— Solarpark Pinnow / Borgsdorf Stellungnahme Landesbetrieb Straßenwesen

Im Rahmen der Förmlichen Beteiligung des Entwurfes Bebauungsplan Nr.72

**Bebauungsplan Nr. 72 „Solarpark Pinnow, Stadtteil
Borgsdorf“ der Stadt Hohen Neuendorf
Beteiligung nach § 4 (2) BauGB
Unser Zeichen: 03/2026**

Bebauungsplan Nr. 72 „Solarpark Pinnow, Stadtteil Borgsdorf“ sowie zugehörige Änderung des Flächennutzungsplans Nr. 026/2022 der Stadt Hohen Neuendorf; hier: Stellungnahme der Stadt Oranienburg gem. §§ 2 Abs. 2 und 4 Abs. 2 BauGB

Optionen Zufahrt

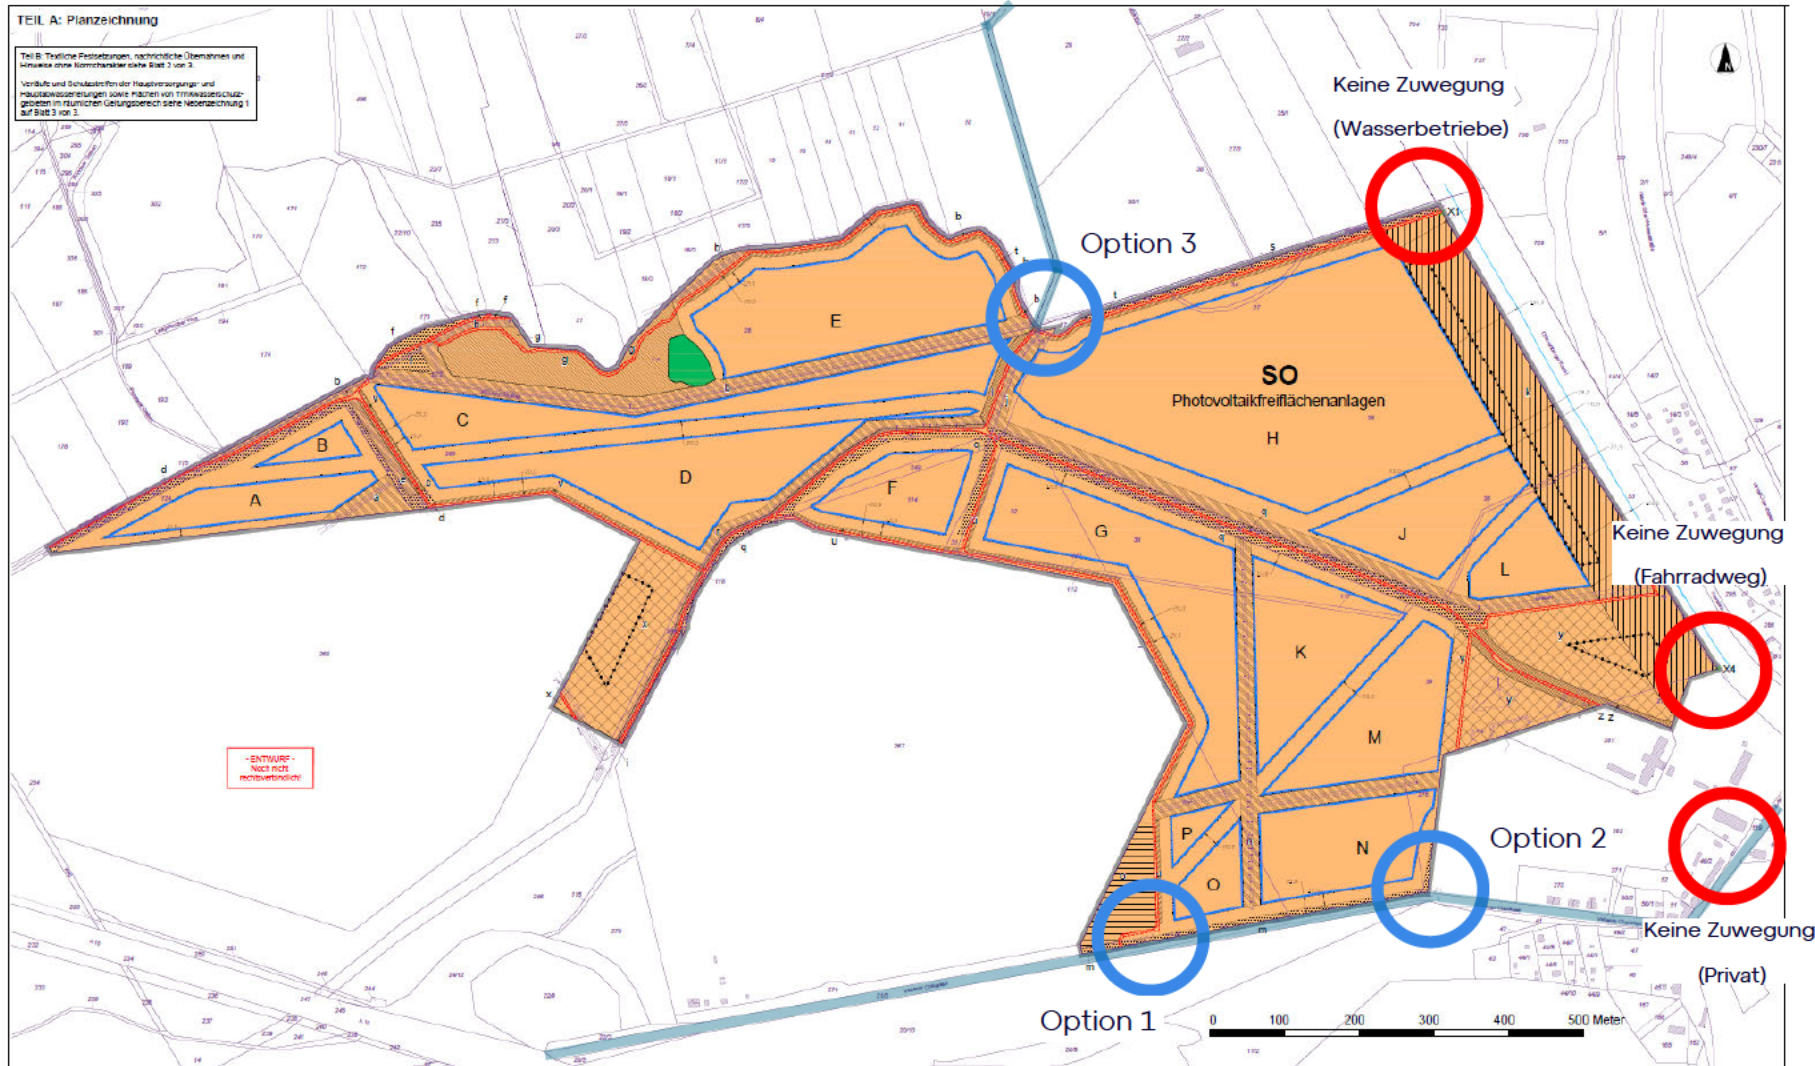
- bisher geplant, direkte Zufahrt L20, Sondergenehmigung notwendig

- Alternative über Flurstück 282 Privatbesitz, öffentlich gewidmete Durchwegung nicht realistisch
- Alternative über Flurstück 276 (Geltungsbereich)

- Alternative, Flurstück 35 (Eigentümer: Oranienburg) öffentliche Widmung bisher nicht bestätigt

Option 1 – Zufahrt von L20, ca. bei km 3,66

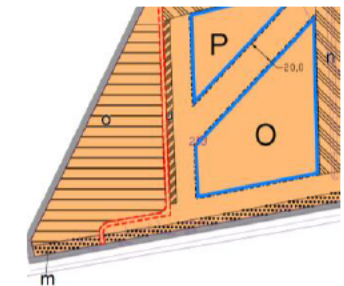
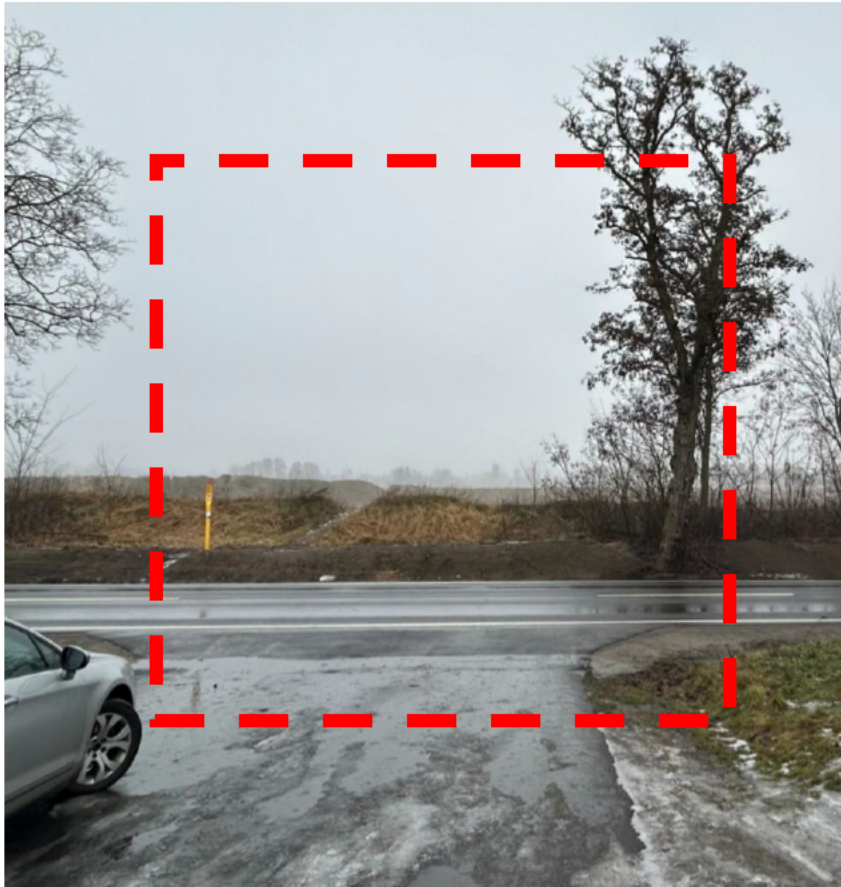
- Nach § 22 Abs. 1 des Brandenburgischen Straßengesetzes (BbgStrG) genehmigungspflichtige Sondernutzung
- Prüfung von alternativen Zufahrtsmöglichkeiten (Optionen 2-3)
- Beurteilung Beeinträchtigung der „Sicherheit und Leichtigkeit des Verkehrs“
- § 2 EEG PV-Freiflächenanlagen liegen im „überragenden öffentlichen Interesse“

Optionen 2a, b – Zufahrt von L20, bei km 4,08

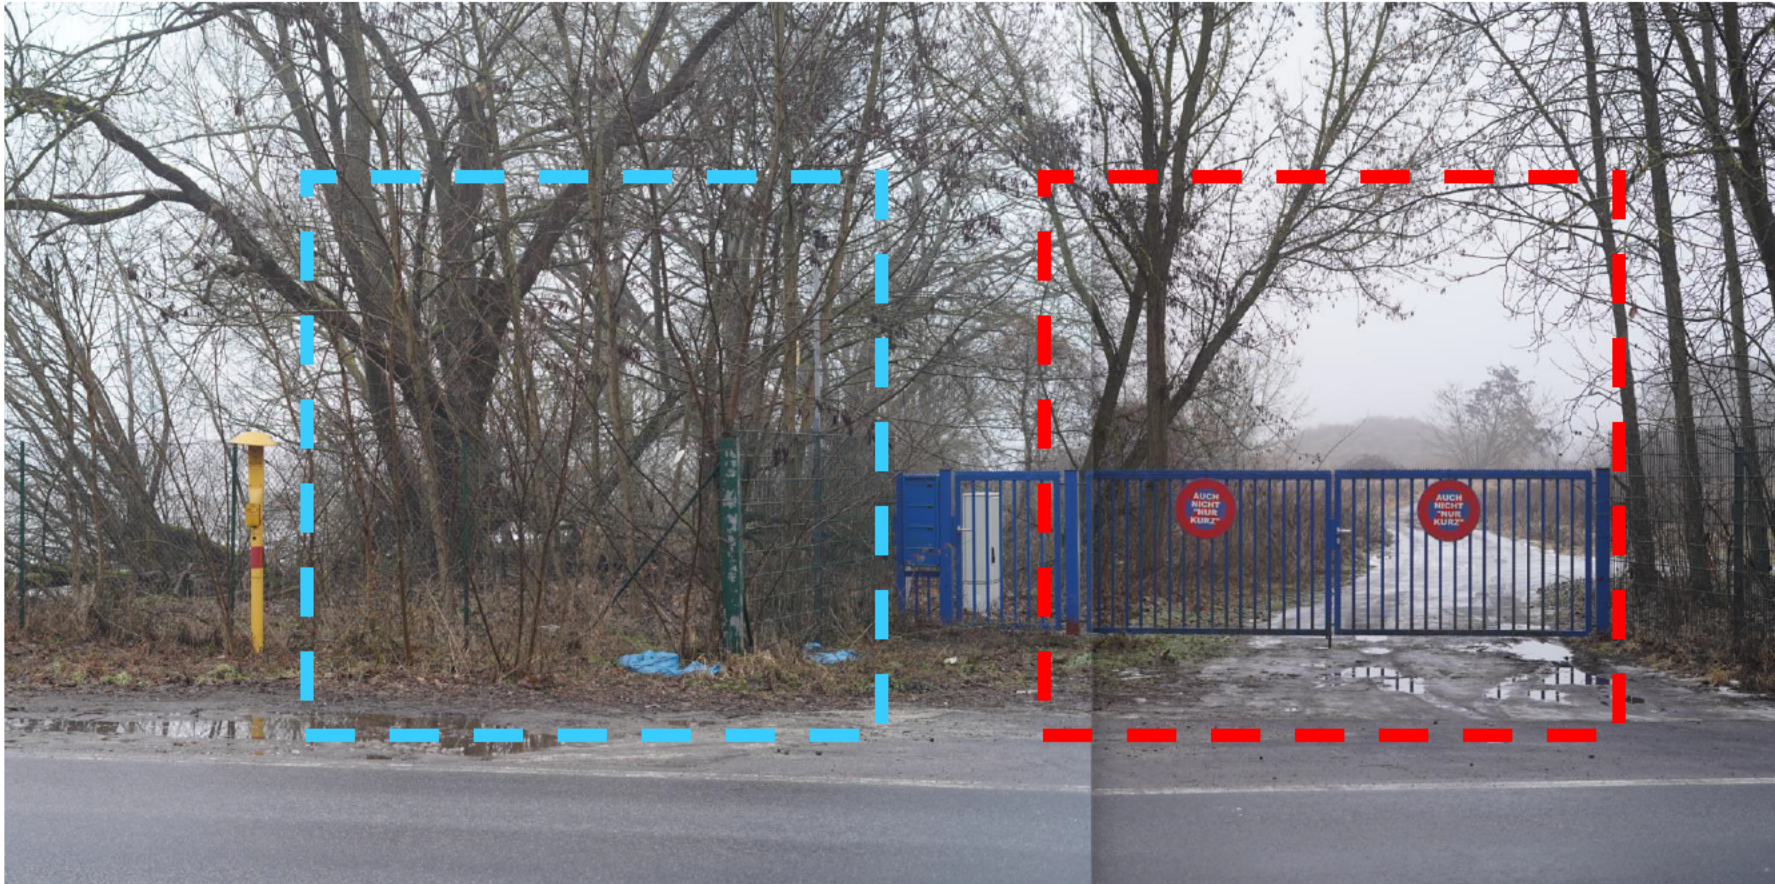
- Zufahrt über Flurstück 276 (im Geltungsbereich) - öffentliche Widmung erforderlich

- Zufahrt über Flurstück 282
Privatbesitz, öffentlich gewidmete Durchwegung nicht realistisch

1. Gemäß § 22 Abs. 1 i.V.m. § 18 Abs. 1 BbgStrG wird unter Einhaltung der Nebenbestimmungen die Erlaubnis erteilt, zur Landesstraße 20, Abs. 105, bei km 4,075 in Stüttenrichtung links eine landwirtschaftliche Zufahrt verkehrssicher herzustellen und zu nutzen.
2. Es werden Gebühren erhoben.
